INFORME DE CONTROL ESPECÍFICO
N° 001-2024-2-0481-SCE

**SERVICIO DE CONTROL ESPECÍFICO A HECHOS CON
PRESUNTA IRREGULARIDAD
SOCIEDAD DE BENEFICENCIA DE HUANCAYO**

**“EXPEDIENTE TÉCNICO DEL PROYECTO: AMPLIACIÓN DE
SERVICIOS FUNERARIOS EN EL CEMENTERIO GENERAL
DE HUANCAYO, PROVINCIA DE HUANCAYO - JUNÍN -
PRIMERA ETAPA”**

Imagen n.º 6

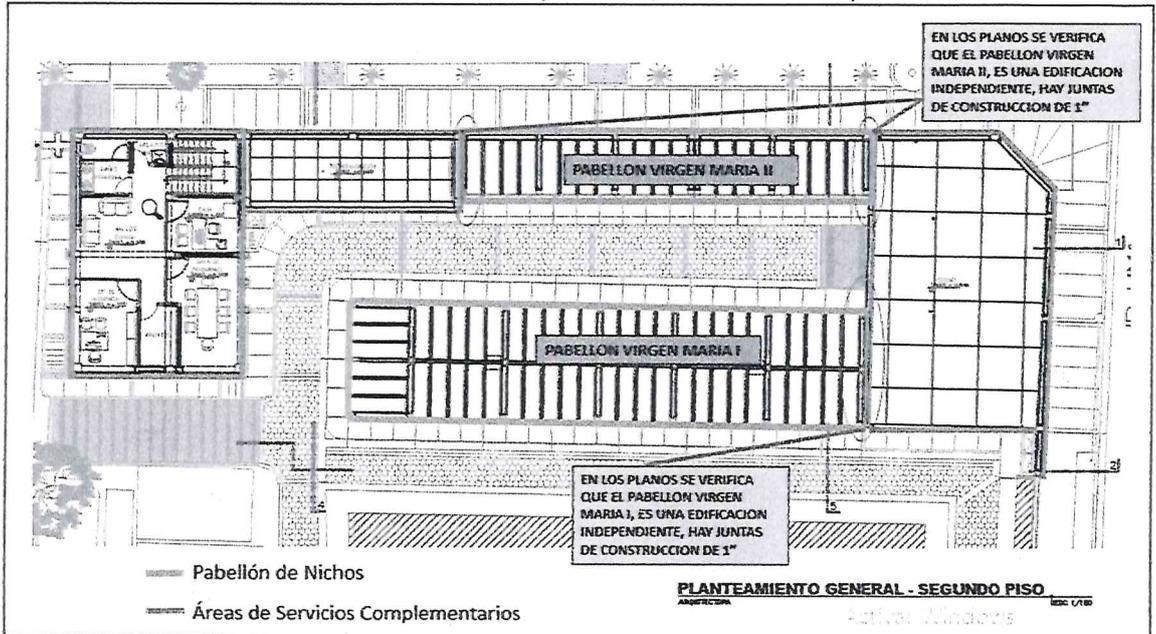
De la imagen precedente, de color celeste corresponden al literal h) Zona administrativa y de servicios cerco perimétrico principal, y de color verde corresponden a los literales c) Pabellón de 434 nichos "Virgen María" y d) Pabellón de 161 nichos "Virgen María II"; como se puede apreciar, estos no comparten el sistema constructivo, tampoco comparten muros ni columnas, solo son colindantes y son edificaciones independientes, quedando confirmado que la modificación en la presentación de entregables carece de sustento.

Imagen n.º 19
Plano de planta de losa maciza del plano de estructuras

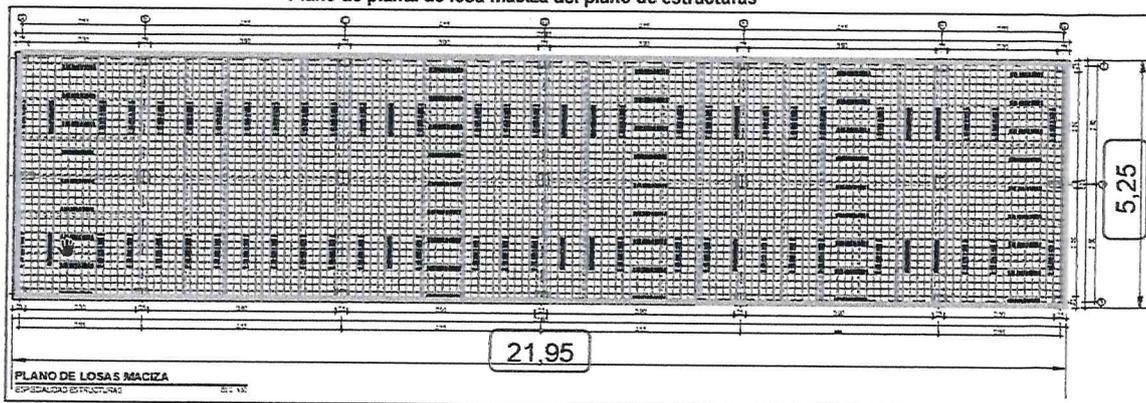
En ese sentido, la longitud del acero descontando la distancia de recubrimiento en cada lado y considerando los ganchos estándar, es de 22,02 metros de largo y de 5,32 metros de ancho. Asimismo, el pabellón cuenta con siete (7) losas macizas, tal como se muestra en la siguiente imagen:

Imagen n.º 26
Plano de elevación frontal del pabellón Virgen de la Caridad

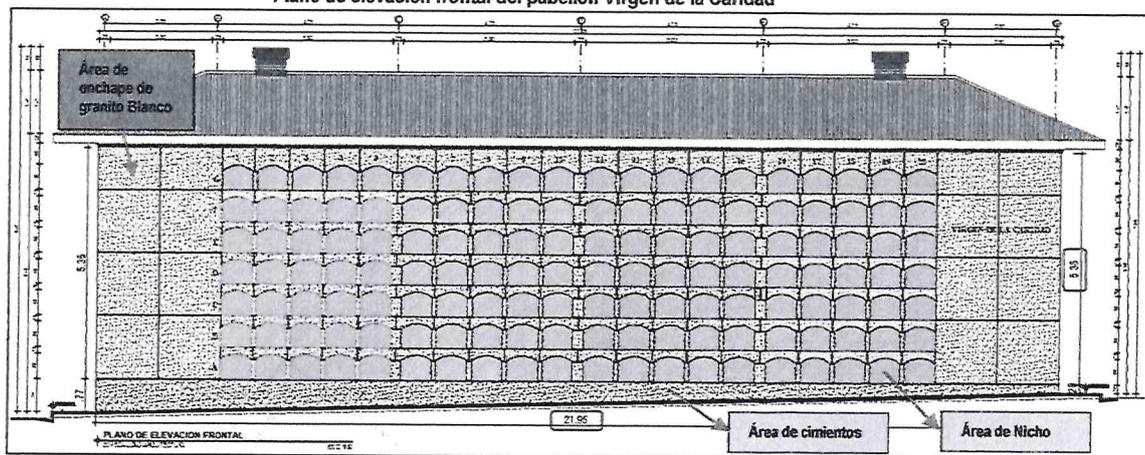
nichos con color celeste, el área del tarrajeo en exteriores de color morado y el área de tarrajeo de exteriores en cimientos (zócalos⁷⁰) de color plomo.

Imagen n.º 34
Identificación de bruñado Plano de elevación frontal del pabellón Virgen de la Caridad

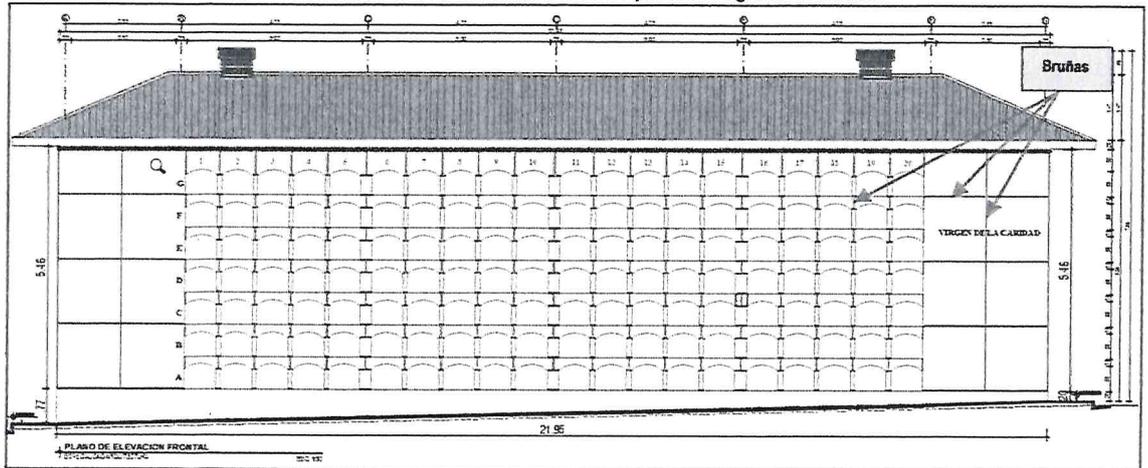
Asimismo, de la partida "Bruñas de 1cm", identificada con ítem 03.02.03.01, se verificó que en la planilla de metrados, no han consignado medidas acordes a los planos aprobados, los cuales se muestran a continuación:

Imagen n.º 48
Detalle de Bruñado, Plano de elevación frontal del pabellón San Jorge

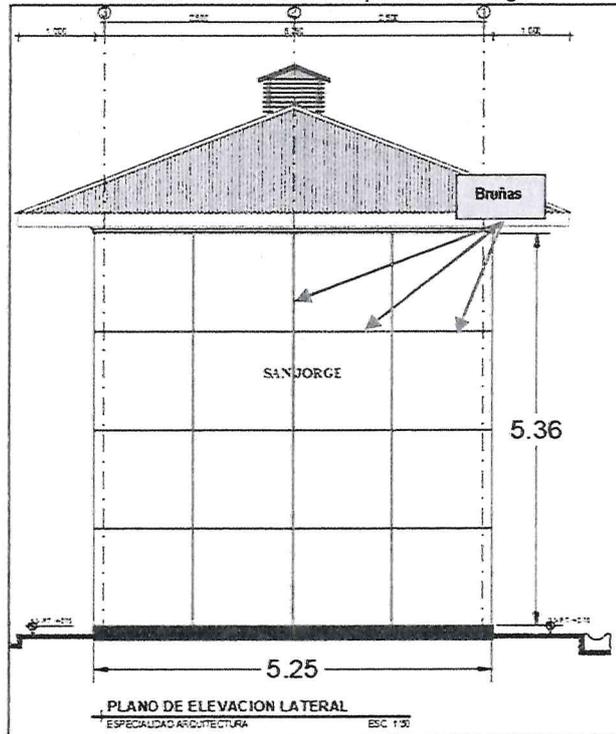
Asimismo, de la partida "Bruñas de 1cm", identificada con ítem 03.03.03.01, se verifico que en la planilla de metrados, no han consignado medidas acordes a los planos aprobados, los cuales se muestran a continuación:

Imagen n.º 60
Plano de elevación frontal del pabellón San Antonio de Padua

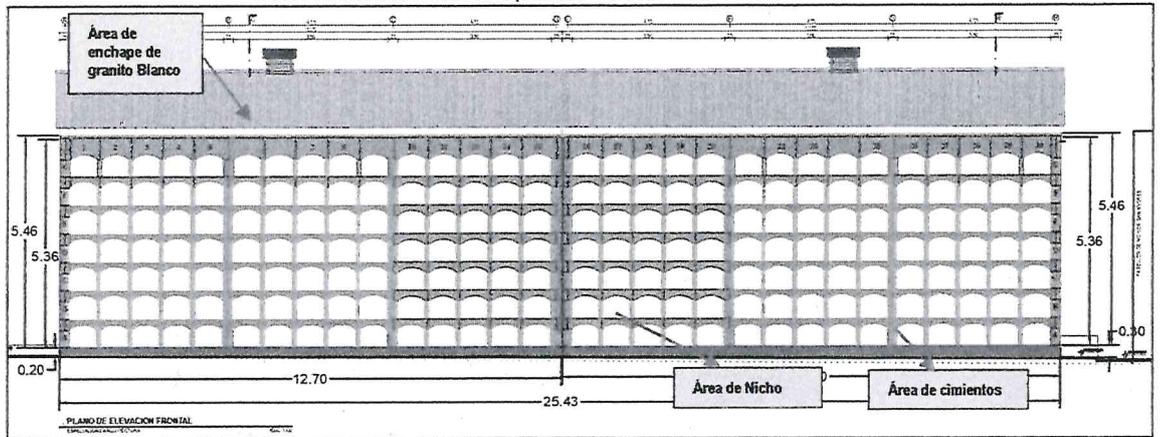
Continuando con la revisión de los metrados, de la partida "Tarrajeo en exteriores mezcla C:A:1:5 e=1.5cm"⁷⁹, identificada con ítem n.º 03.02.02, se verificó que en la planilla de metrados, el cálculo del área de la partida mencionada, el Arq. Alex Sócrates Cristóbal Morales, consultor, no ha contemplado, la disminución del área de los nichos⁸⁰, de las siguientes imágenes, se identifica las áreas de los nichos con color blanco, el área del tarrajeo en exteriores de color verde y el área de tarrajeo de exteriores en cimientos(zócalos⁸¹) de color rosado.

Imagen n.° 68
Detalle de Bruñado, Plano de elevación frontal del pabellón San Antonio de Padua

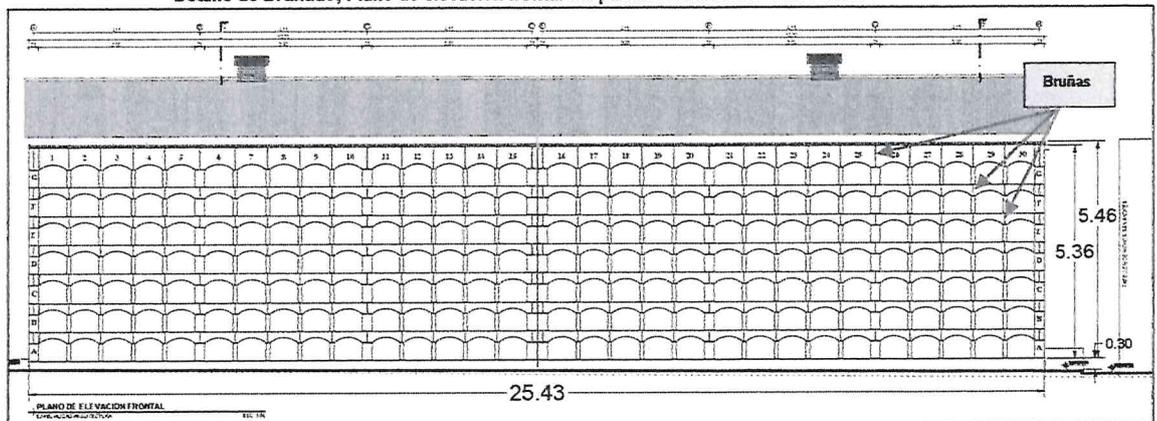
Asimismo, de la partida "Bruñas de 1cm", identificada con ítem 03.03.01, se verifico que en la planilla de metrados, no han consignado medidas acordes a los planos aprobados, los cuales se muestran a continuación:

Imagen n.º 80
Detalle de Bruñado, Plano de elevación frontal del pabellón San Judas Tadeo

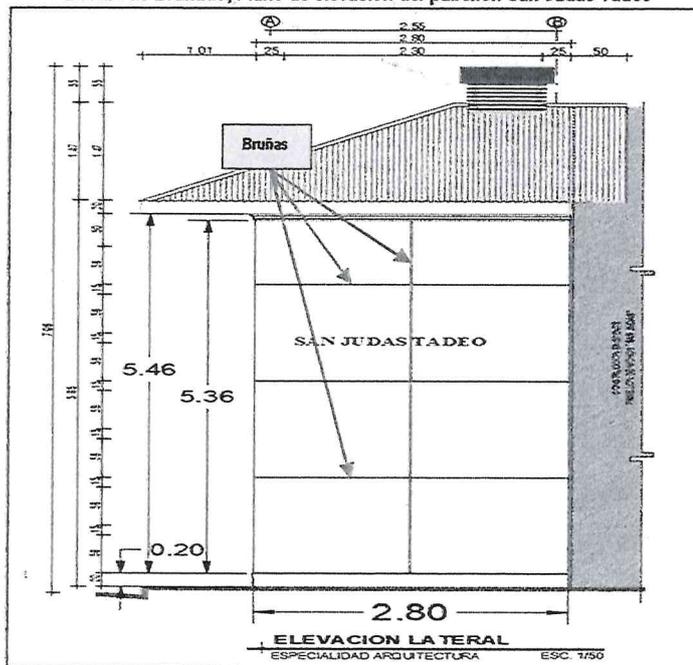
Asimismo, de la partida "Bruñas de 1cm", identificada con ítem 03.03.01, se verifico que en la planilla de metrados, no han consignado medidas acordes a los planos aprobados, los cuales se muestran a continuación:
